Verkeersveiligheidsaudit Fase 1

A27 Houten Hooipolder

Inpassend Ontwerp

| Kenmerk | 15-FLO1504221-VVA-002-v1.0 |

getekend: V. Koster 14-09-2015 projectcode: 401317
 gecontroleerd: J. Vos 14-09-2015 dossiercode:
 uitgegeven: H. Ditten 14-09-2015 dienstcode:
 status: DEFINITIEF CONCEPT versie: 0.18 registr.: 401317-S-3-0107

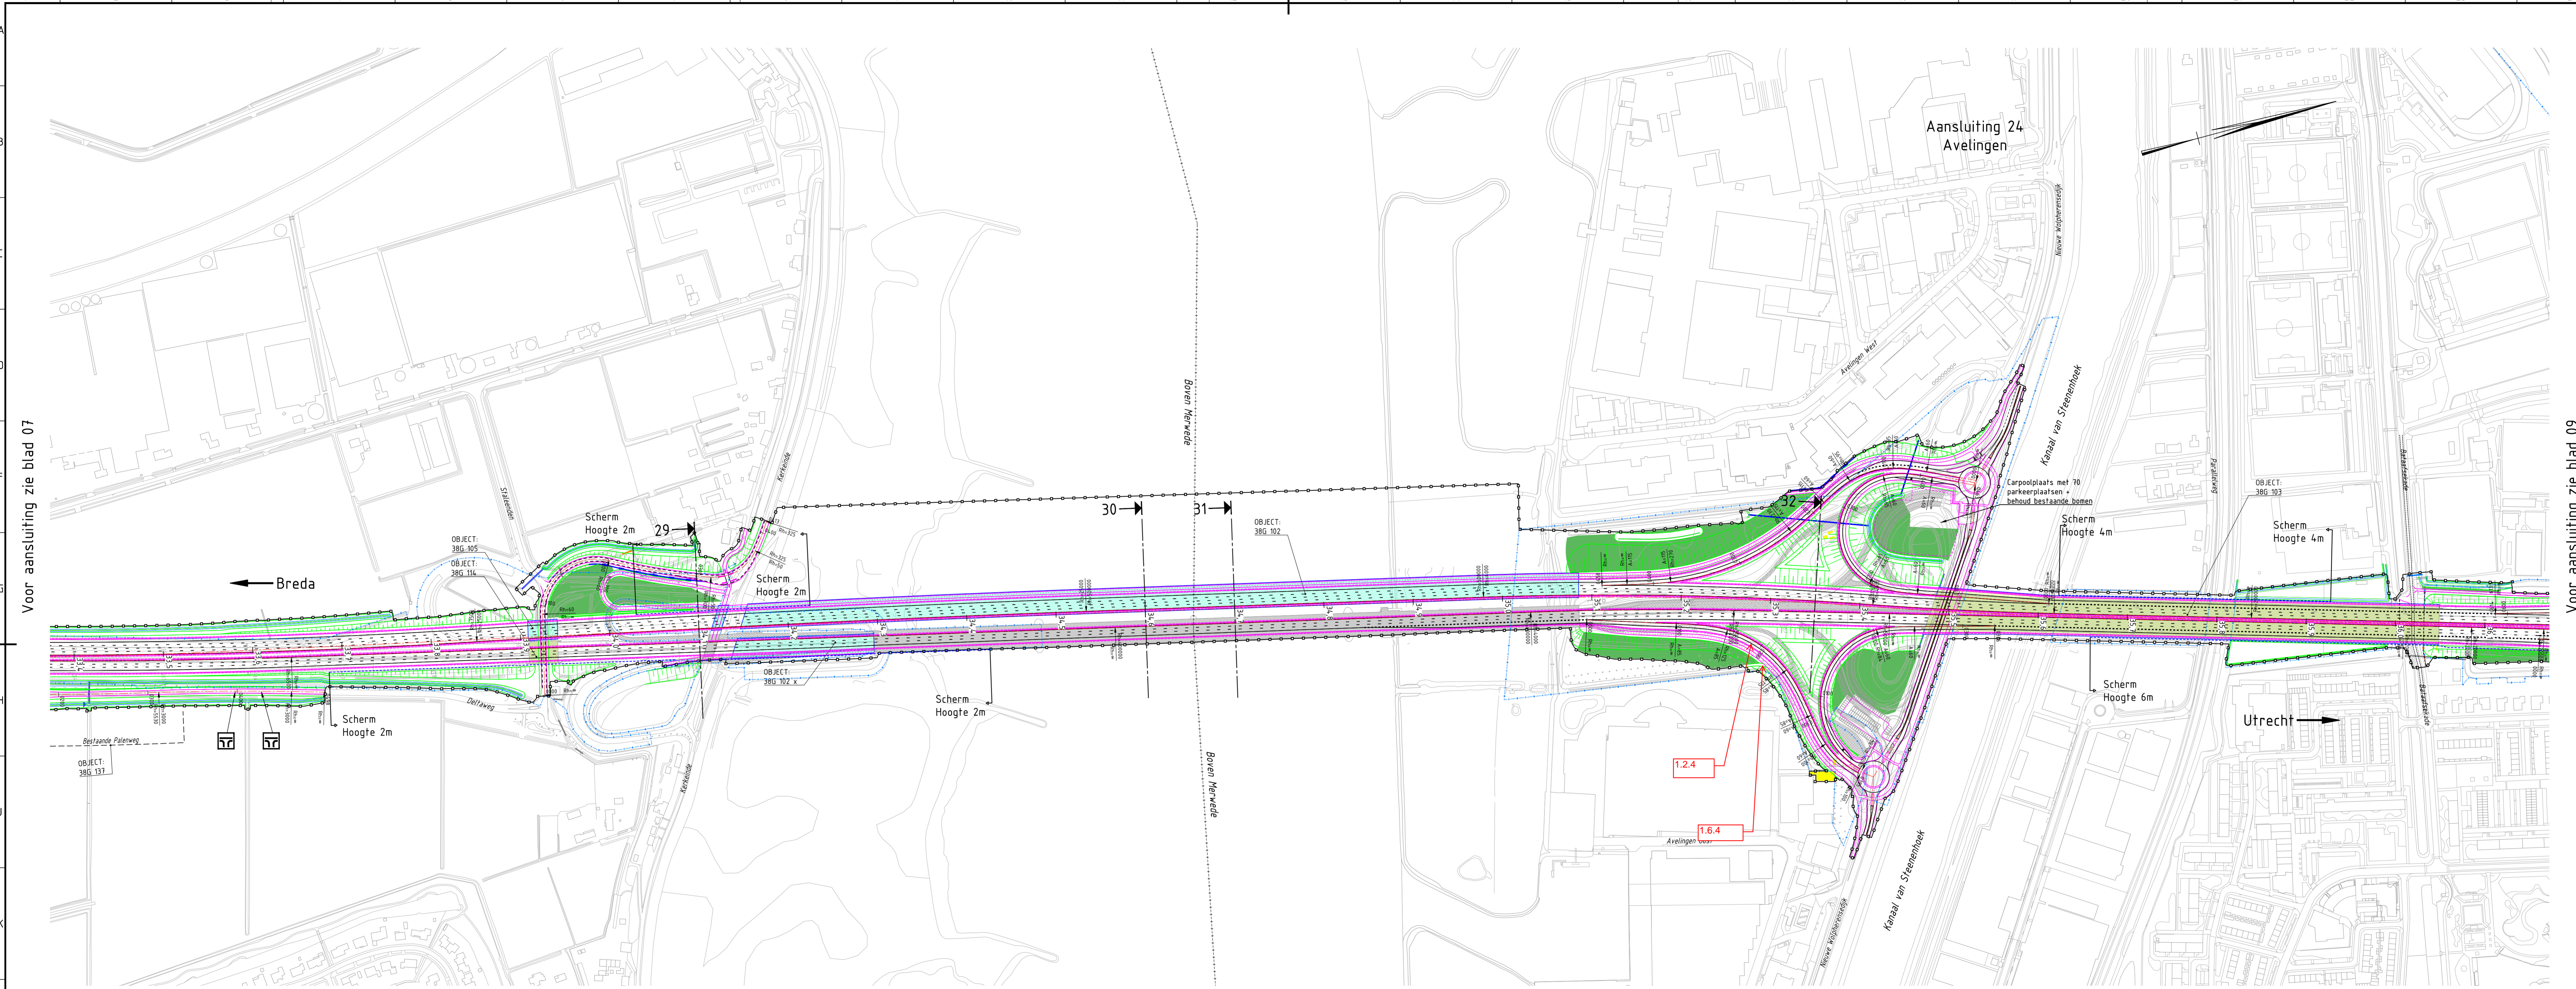
| Tek.nr. | Nr. | Beschrijving van het probleem | Oplossingsrichting | Ernst |
|---------|--------|---|---|-------|
| 0107 | 1.4.11 | De rechtstreekse rijstrook gaat over in een afvallende rijstrook. Dit leidt tot rijstrookwisselingen voor doorgaand vrachtverkeer. Daarnaast kan verkeer onbedoeld op de afrit terecht komen. | Onderzoek een alternatieve manier om afbouw van rijstroken toe te passen. Ontwerpen conform de NOA. | EA |

| Tek.nr. | Nr. | Beschrijving van het probleem | Oplossingsrichting | Ernst |
|---------|-------|--|---|-------|
| 0107 | 1.5.3 | De ontworpen uitvoeger naar de bypass op de oostelijke afrit en de invoeger op de toerit zijn zeer kort. In deze vorm daardoor zeer moeilijk herkenbaar. Hierdoor is een grotere kans aanwezig op verkeerd rijden en plotseling rem- en uitwijkreacties. | Meer gelegenheid bieden voor een comfortabele routekeuze op de toe- en afrit. | A |

| Tek.nr. | Nr. | Beschrijving van het probleem | Oplossingsrichting | Ernst |
|----------------|------------|---|--|--------------|
| 0104 0107 | 1.6.3 | De ingetekende ruimte voor boomcompensatie kan mogelijk zichtbelemmerend zijn bij het naderen van de kruispunten met het onderliggend wegennet. | Rekening houden met ruime zichtlijnen bij inrichten met bomen. | A |

| status | DEFINITIEF CONCEPT | versie 0.18 | regnr. 401317-S-3-0108 |

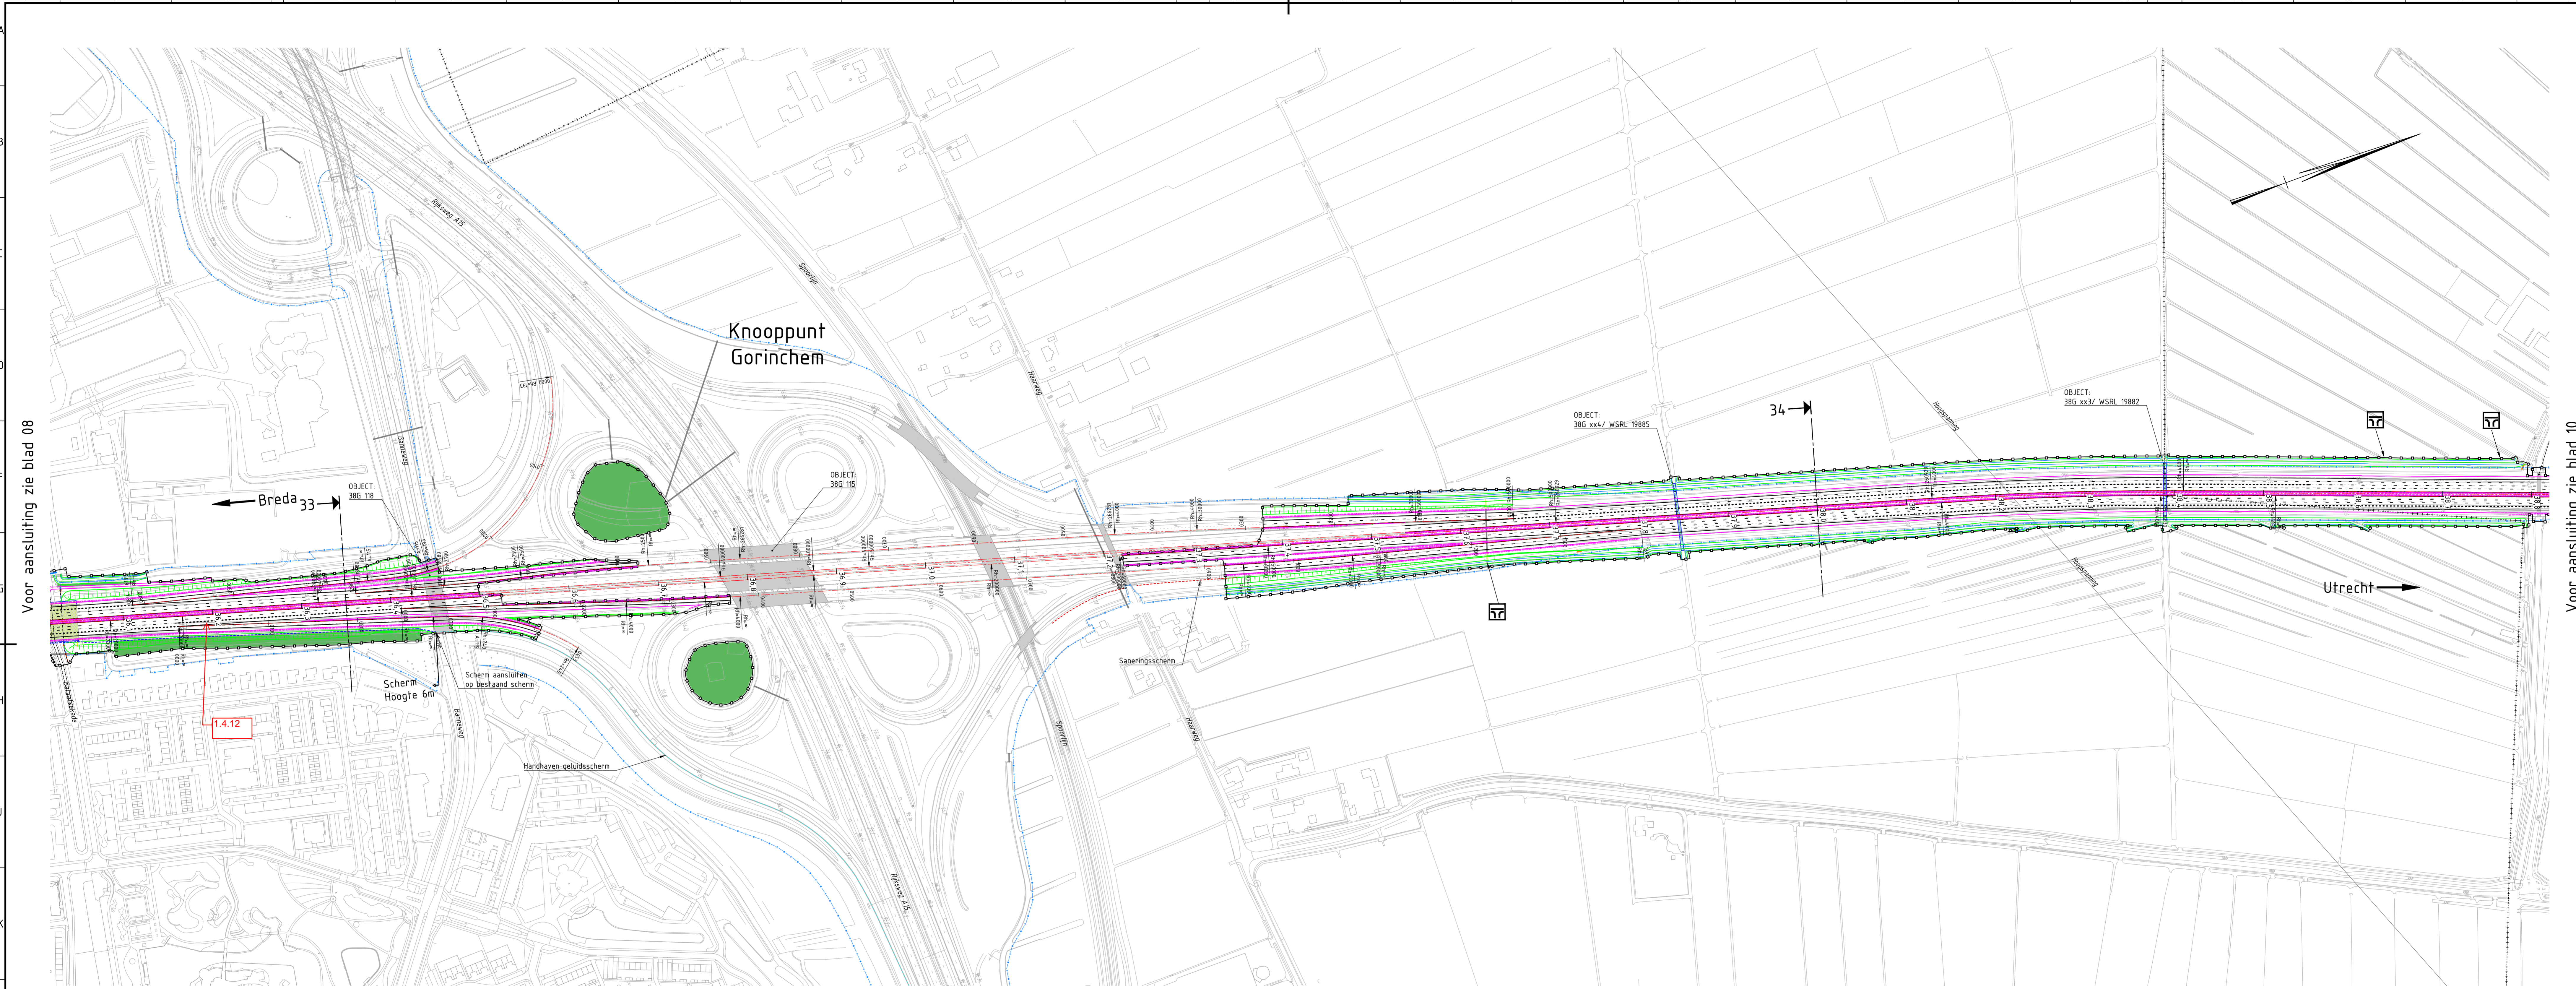
| Tek.nr. | Nr. | Beschrijving van het probleem | Oplossingsrichting | Ernst |
|---------|-------|---|---|-------|
| 0108 | 1.2.4 | De oostelijke afrit Avelingen heeft een eerste boog met R=125 m. Deze heeft een ontwerpsnelheid van 50 km/uur. Om de krapte van de boog beter te accentueren, is het beter om zo klein mogelijke overgangsbogen te kiezen. | Overweeg het toepassen van kleinere overgangsbogen voor de eerste boog. | A |

| Tek.nr. | Nr. | Beschrijving van het probleem | Oplossingsrichting | Ernst |
|----------------|------------|---|--|--------------|
| 0108 | 1.6.4 | De geleiderail in de binnenboog van de oostelijke afrit Avelingen belemmert mogelijk het zicht op stilstaand verkeer voor de rotonde. | Geleiderail verplaatsen naar de binnenkant van de boog. | A |

| status | DEFINITIEF CONCEPT | versie 0.18 | registr. 401317-S-3-0109 |

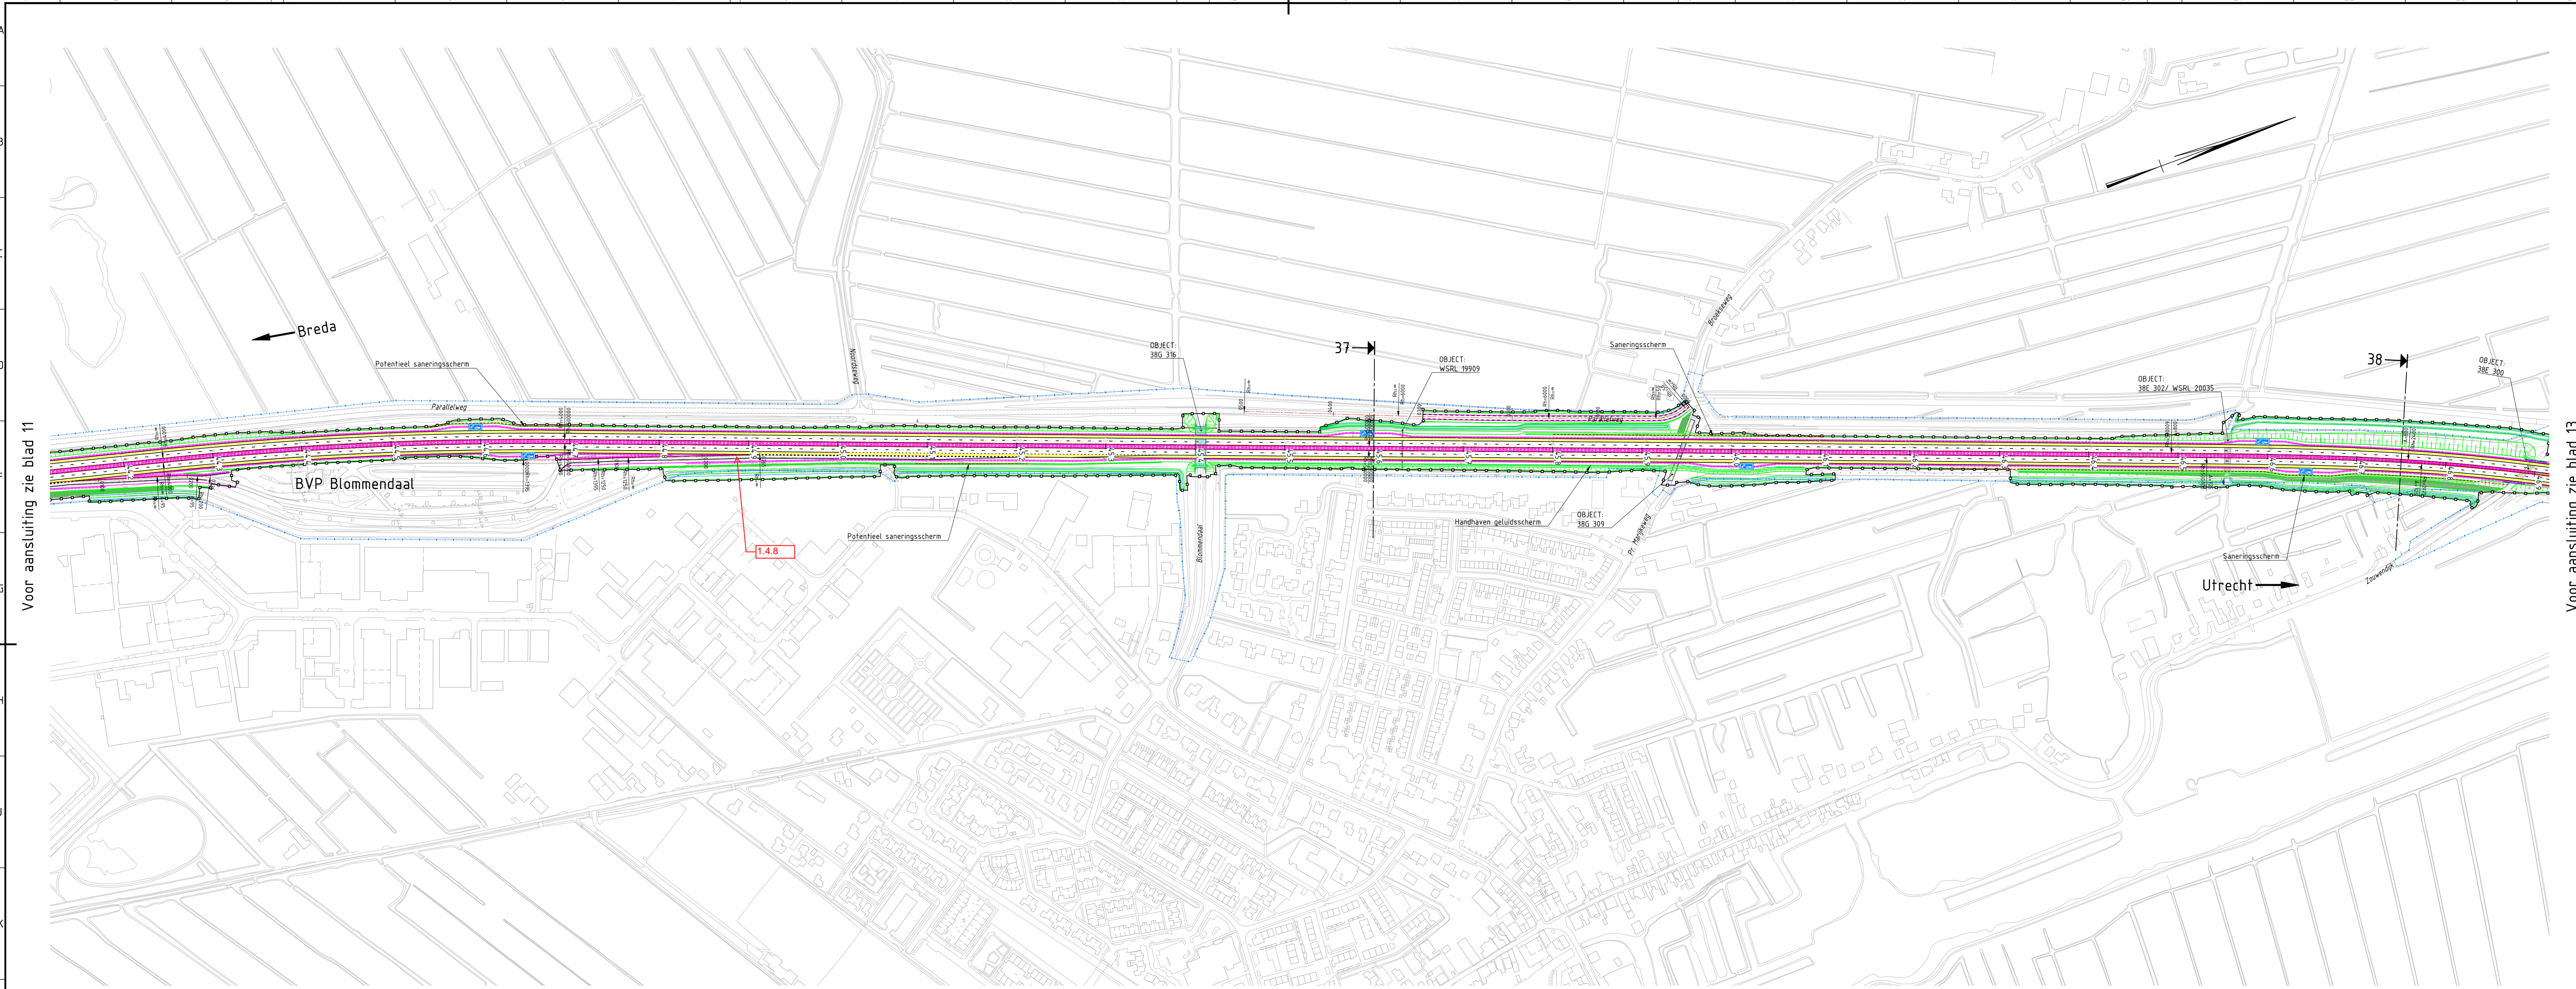
| Tek.nr. | Nr. | Beschrijving van het probleem | Oplossingsrichting | Ernst |
|---------|--------|---|---|-------|
| 0109 | 1.4.12 | Er is onvoldoende turbulentieafstand aanwezig tussen het puntstuk van de uitvoeger naar Gorinchem en het begin van de blokstreep voor de afvallende rijstrook naar de parallelbaan. Er vinden over korte afstand veel rijstrookwisselingen plaats. Er is te weinig lengte om verkeer naar de juiste bestemming te geleiden. Hierdoor ontstaat grote kans op verkeerd rijden met plotselinge paniekacties door bestuurders als gevolg. | Onderzoek mogelijkheden parallelstructuur te verlengen. | EA |

| status DEFINITIEF CONCEPT | | versie 0.18 | registratie 401317-S-3-0112 |

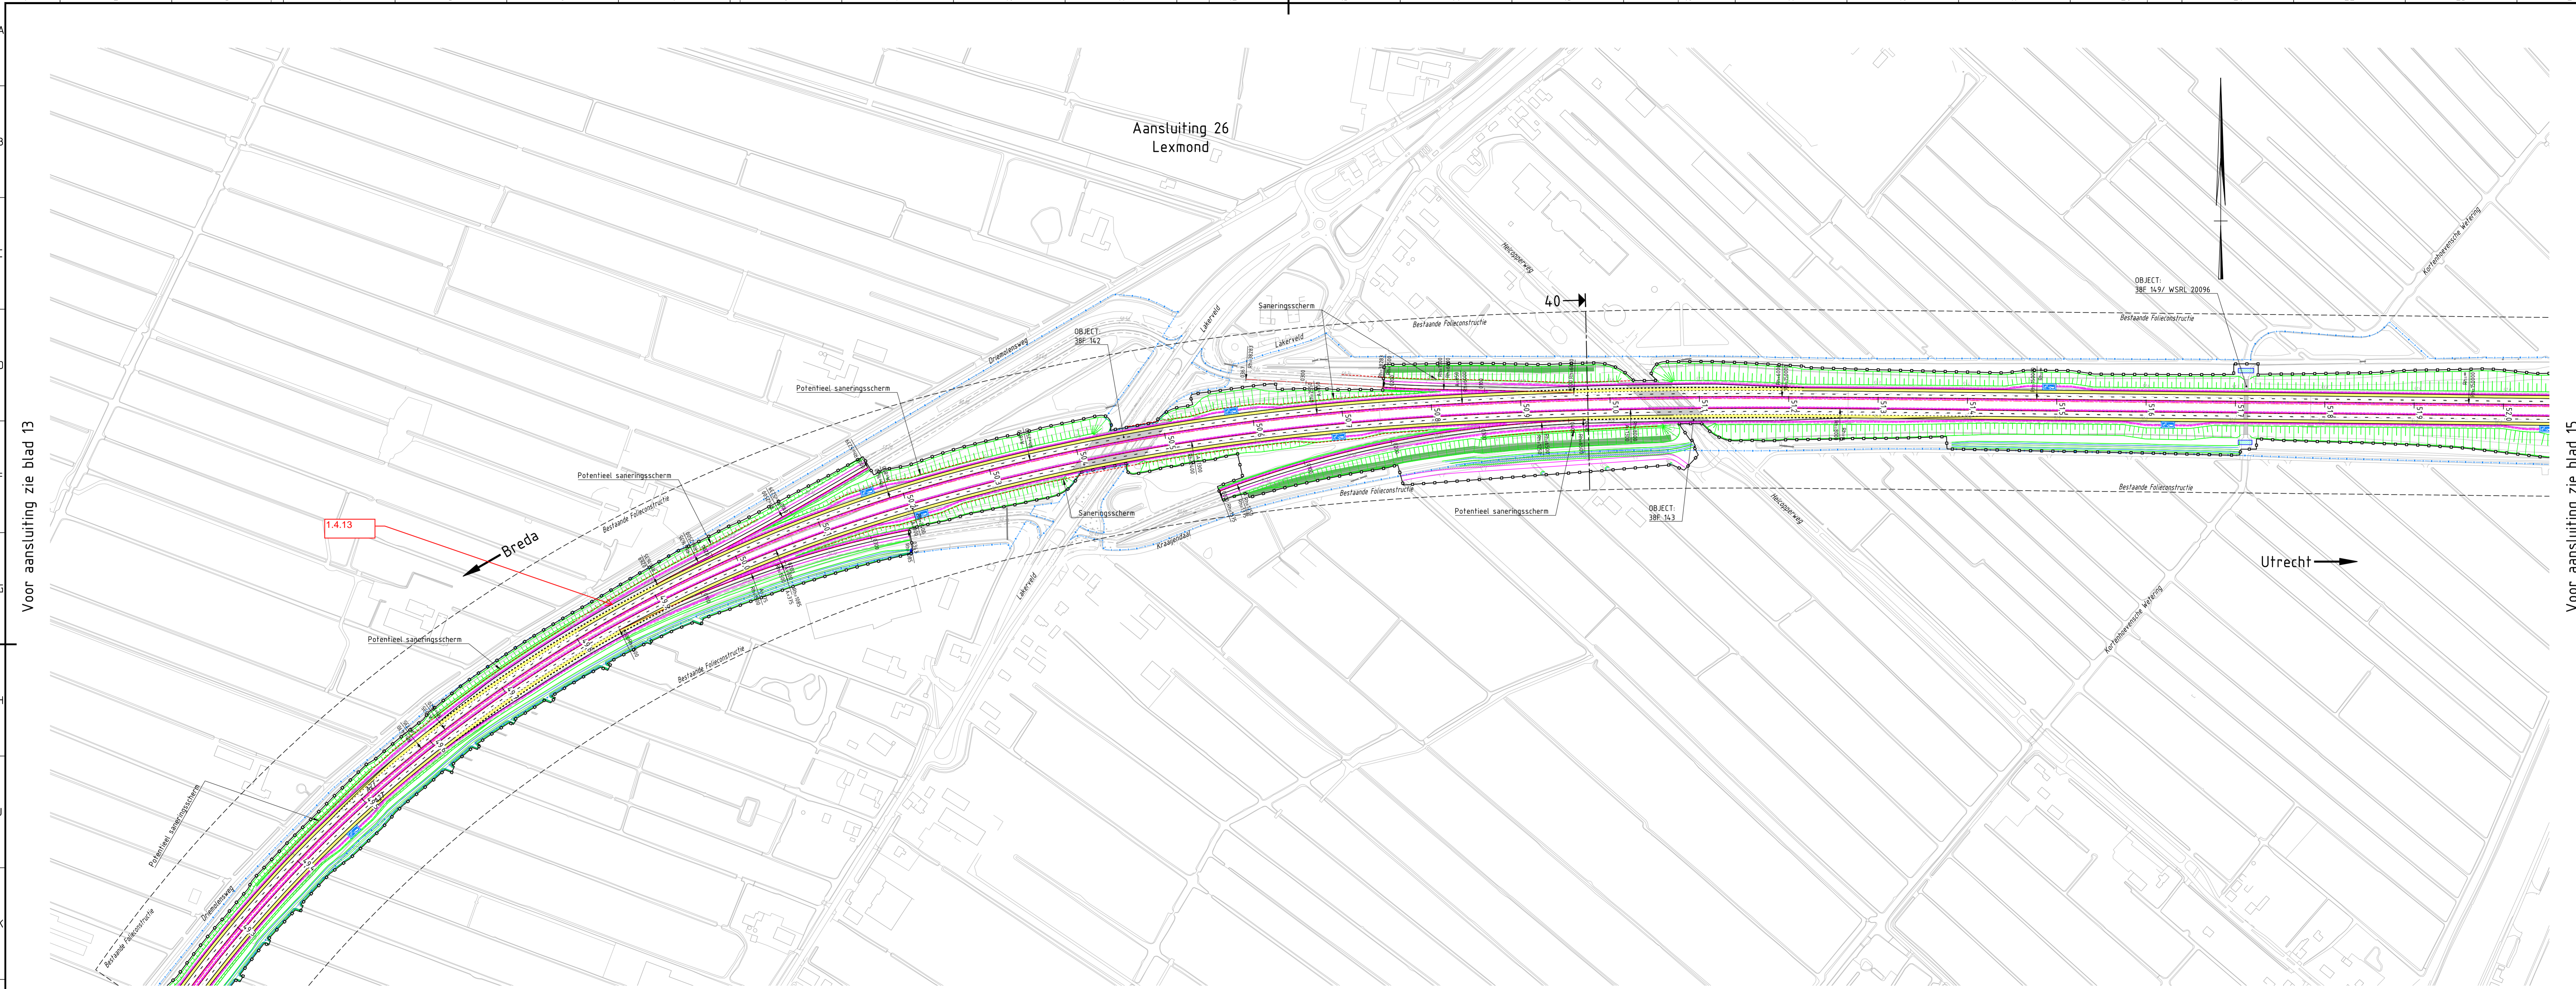
| Tek.nr. | Nr. | Beschrijving van het probleem | Oplossingsrichting | Ernst |
|----------------|------------|---|---|--------------|
| 0105 0112 | 1.4.8 | Er is weinig acceleratielengte aanwezig voor vrachtverkeer vanaf de verzorgingsplaatsen. Door het ontbreken van een vluchtstrook in de spits, heeft het invoegend verkeer geen mogelijkheid tot uitwijken. | Onderzoeken of de toerit / invoegstrook kan worden verlengd. Probeer te voorzien in een uitwijkoplossing, mocht vrachtverkeer met zeer lage snelheid niet kunnen invoegen. | A |
